Le point de vue de la **Fédération des Associations Agréées de Pêche et de Protection du Milieu Aquatique du Rhône et de la Métropole de Lyon (FDAAPPMA 69)**

EN BREF.

Figure : température de l'eau à Jons (30j consécutifs les plus chauds) et évolution des espèces d'eau froide (salmonidés) – suivi de la passe

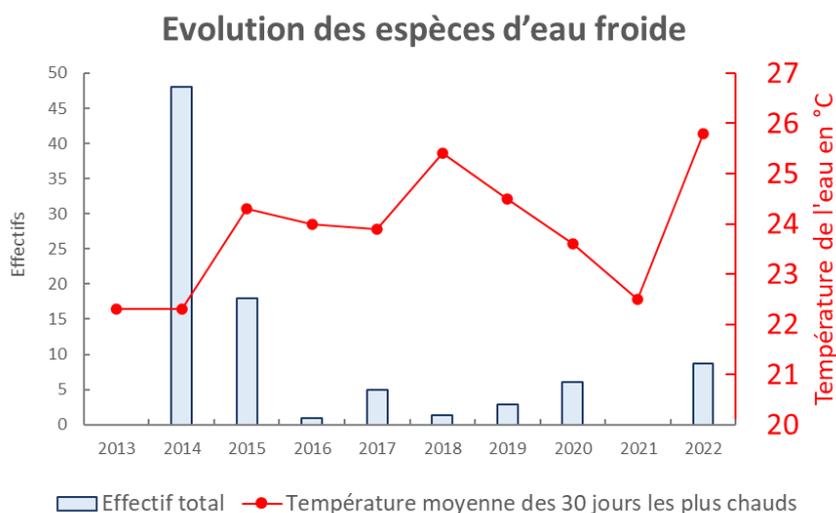
En conséquence, la faune piscicole se retrouve « dans le rouge », non adaptée à de tels niveaux de chaleur sur des périodes prolongées, et les espèces d'eau froide disparaissent les premières (cf. figure ci-dessous). Pour mémoire, le réchauffement provient à la fois du CNPE du Bugey et du réchauffement climatique : ce tronçon connaît déjà une double peine.

Pour ces raisons et/ ou pour des motifs de difficultés de circulation des poissons à la dévalaison qui ne peuvent probablement pas revenir facilement sur leur tronçon de départ, nous observons ces dernières années un effondrement des quantités de poissons migrants : la biomasse en déplacement a été divisée par 2 ces dernières années, passant de 12-13 tonnes par an (moyenne 2013-2017) à 6 tonnes (moyenne 2019-2022).
